## INA SERVİS BÜLTENİ

# Ford Transit Yardımcı Tahrik Sistemi

## Gürültü Çözümü

Üreticiler:	Ford
Modeller:	Transit
Üretim Yılı:	2000 - 2007
Motorlar:	2.0 D
Parça No:	535 0223 10

Resim 1: Rijit kasnağın devir ayarlı alternatör kasnağına değiştirilmesi

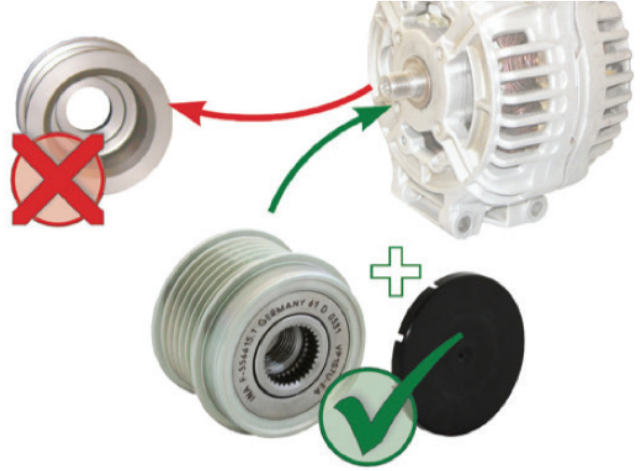
V kayışın güçlü, dinamik hareketleri nedeniyle, rijit alternatör kayış kasnağına sahip araçlarda yüksek sesler üretilebilir.

Schaeffler Automotive Aftermarket, teknik bir çözüm olarak bu araçlar için bir devir ayarlı alternatör kasnağı sunmaktadır. Bu, yardımcı tahrik sistemindeki dinamik yükleri azaltır ve böylece gürültüyü önler.

Resim 2: Devir ayarlı alternatör kasnağını bir Bosch alternatöre monte ederken, 1,4 mm kalınlığında kapalı bir şim kullanılmalıdır!

Schaeffler Automotive Aftermarket, etkilenen araçlara 535 0223 10 devir ayarlı alternatör kasnağının takılmasını önermektedir.
